改善箇所説明図

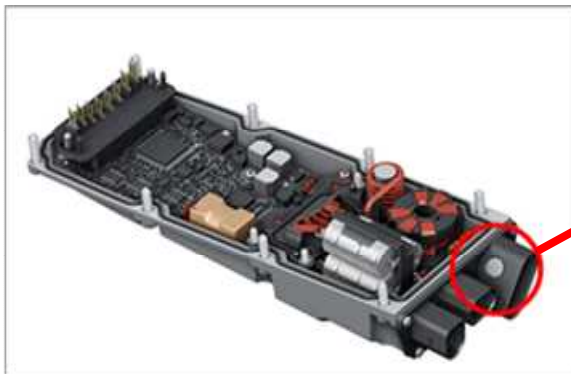
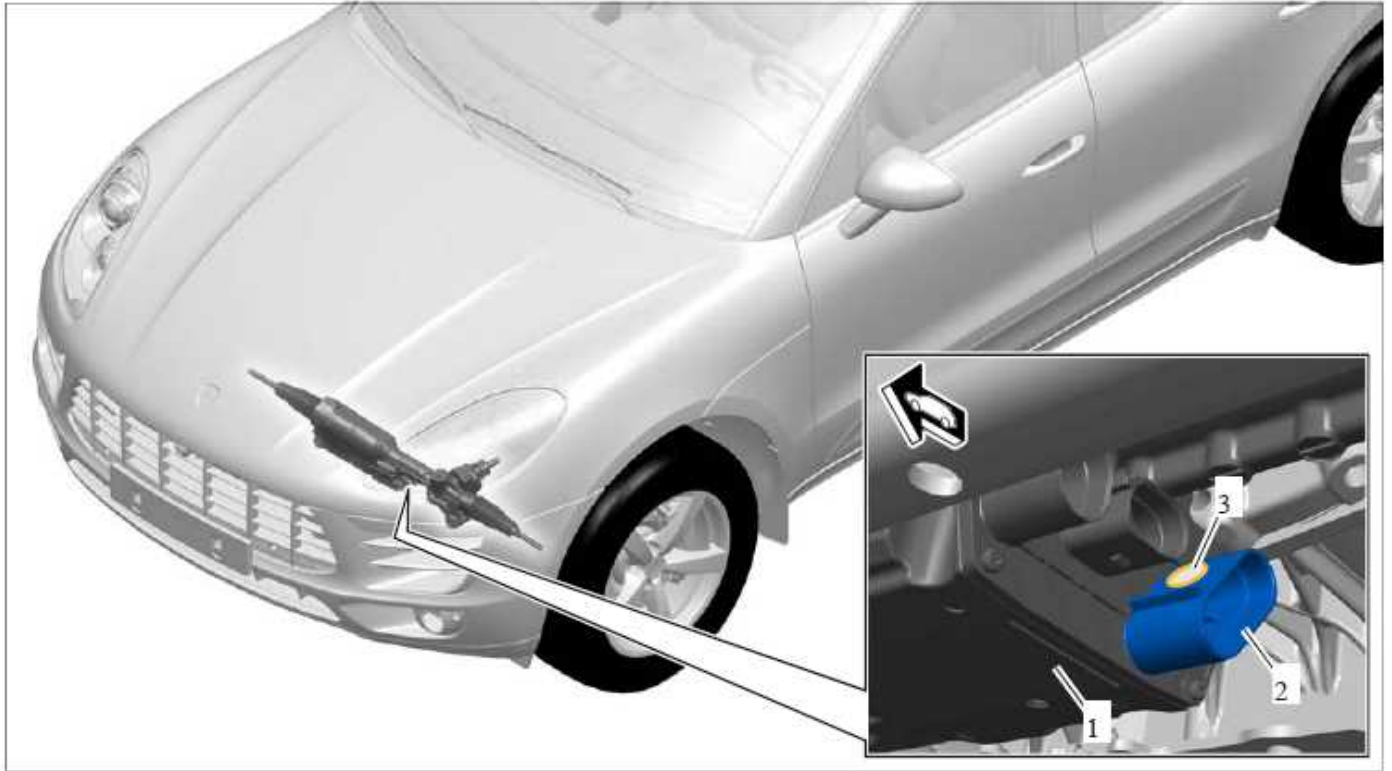
不具合発生箇所

電動式パワーステアリングコントロールユニットにおいて、通気孔に貼付する防水フィルタの製造が不適切なため、防水処理が行われていないものがある。そのため、通気孔から雨水等が浸入すると、コントロールユニット内の回路が短絡して警告灯が点灯し、ハンドルの操作力が増大するおそれがある。

全車両、防水フィルタを点検し、不良品が取り付けられている場合は、さらにコントロールユニットも点検する。その結果、正常な場合は、フィルタを良品に交換し、異常が確認された場合は、コントロールユニットを新品に交換する。
